6.11.1. ZMĚNOVÝ LIST – IKEM Praha – Výstavba budov G1 a G2 (U) k rozšíření kapacit

Navrhovatel změny IMOS Brno, a.s., Olomoucká 704/174, 627 00 Brno		Index navrhovatele:	Číslo SO nebo PS: D1_01	Registrační číslo Změnového listu (ZL): ZL Č.109
Indexy: O...objednatel GD...generální dodavatel GP...generální projektant PM...projektový manažer J...jiný		Změna má vliv do následujících profesí:	D1_01_4c - R40 - Vzduchotechnika - Revize R40 D1_01_4a1-R40 - Vytápění, pára a kondenzát - Revize R40 D1_01_4g2-R40 - Silnoproudá elektrotechnika - PBZ - Revize R40	
		Změna má další vliv do následujících stavebních objektů (SO) nebo provozních souborů (PS)	Nemá vliv	
Název změny: Koordinace 1PP				
Položka, popis: Tento změnový řeší úpravu koordinačních výkresů 1.PP a s tím spojené práce dle revize projektové dokumentace R40				
Důvod změny: Na základě kontroly PD bylo nutné upravit koordinační výkresy, aby bylo zajištěno plynulé a správné provedení výstavby.				
Přílohy: 1. položkový rozpočet, 2. dokladová část k oddílu VZT

- Půdorys od projektanta VZT od 28.07.2022:

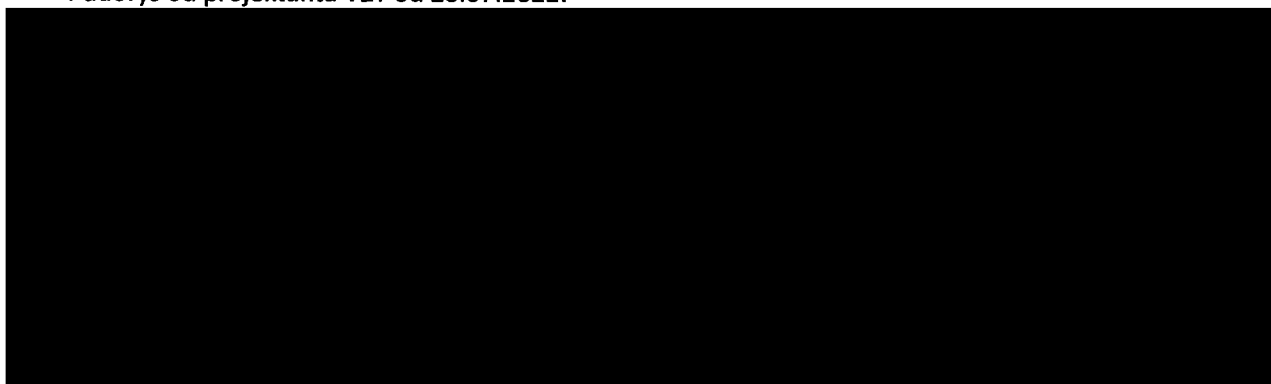
Změny v 1.PP profese VZT (ZL 31):

Jedná se o změny potrubí a tvarovek, které vznikly na základě R40, přičemž potrubí již bylo vyrobené dle původně platného výkresu 1.PP. Další změny vznikly na základě vyřešených kolizí po vydání R40.

Půdorys dle R40 – koordinace Penty:
